Projet de parc photovoltaïque

Commune de Ménesplet (24)

Dossier de demande de dérogation à la
réglementation sur les espèces
protégées

Note de réponse à l'avis favorable
CSRPN

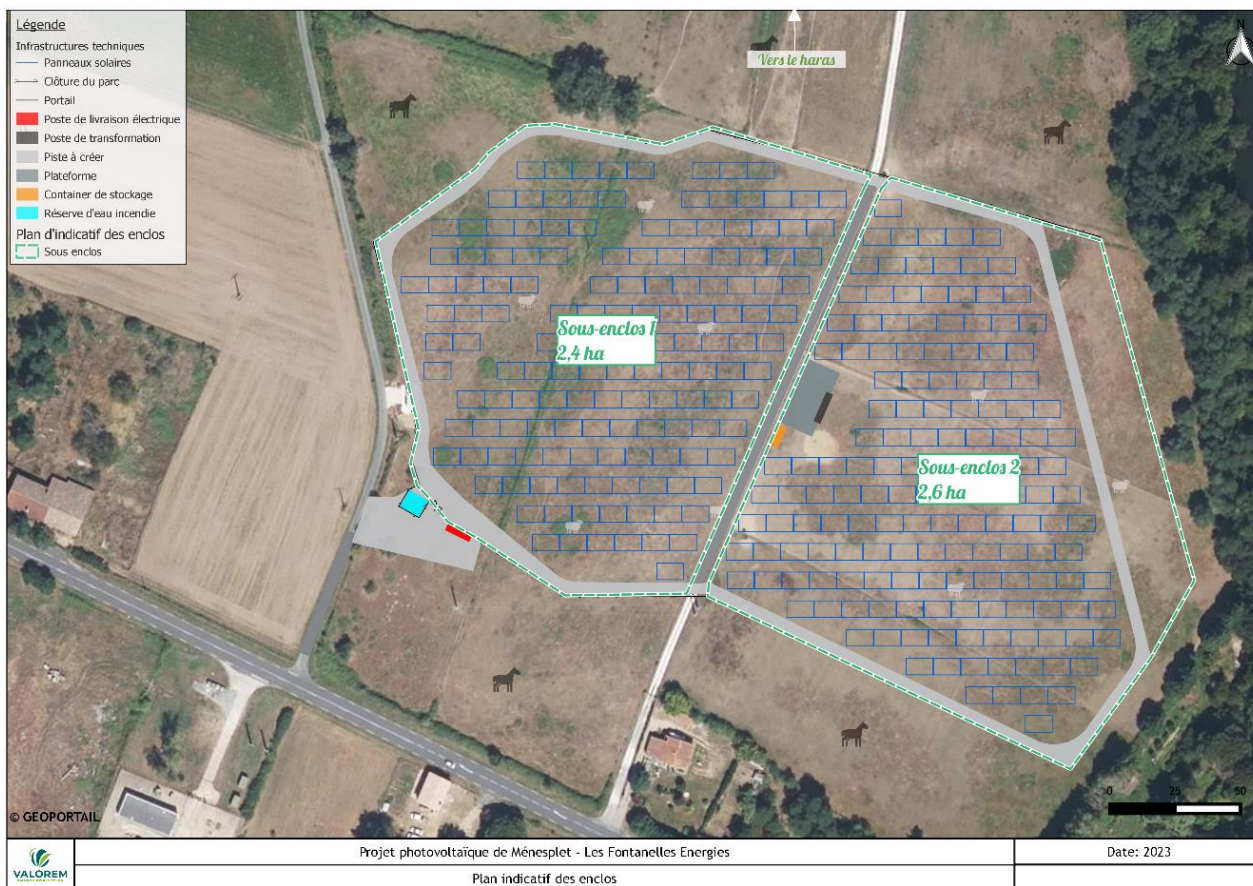
« La plantation de haies prévue autour du futur parc agrivoltaïque mérite d'une part d'être classée en mesure de compensation pour permettre à terme l'installation des espèces impactées comme le Tarier pâtre, les chiroptères et les batraciens notamment.

D'autre part, elle doit jouxter et communiquer dans sa partie sud avec la ripisylve de la rivière l'Isle pour permettre de prolonger les connexions écologiques avec le site Natura 2000 ; pour ce faire, la haie envisagée doit être prolongée vers la haie existante (néanmoins prévoir un passage pour les chevaux) qui mérite elle-même d'être complétée de plantations complémentaires d'essences locales pour assurer une meilleure fonctionnalité biologique ».

La haie pourra néanmoins être considérée comme mesure de compensation et être intégrée aux suivis écologiques.

La partie sud de la haie longeant la clôture du parc pourra selon faisabilité technique, avis d'écologie et compatibilité avec l'élevage équin, être complétée pour aller vers la ripisylve. Par exemple, des arbustes pourront être placés en quinconces avec un espacement de 5m minimum dans le prolongement de la haie, afin de laisser un espace suffisant au passage des chevaux. Les haies existantes entourant le parc, pourront être complétées de plantations d'essences locales pour assurer une meilleure fonctionnalité biologique. Ces plantations complémentaires se feront à discrétion de l'écologue.
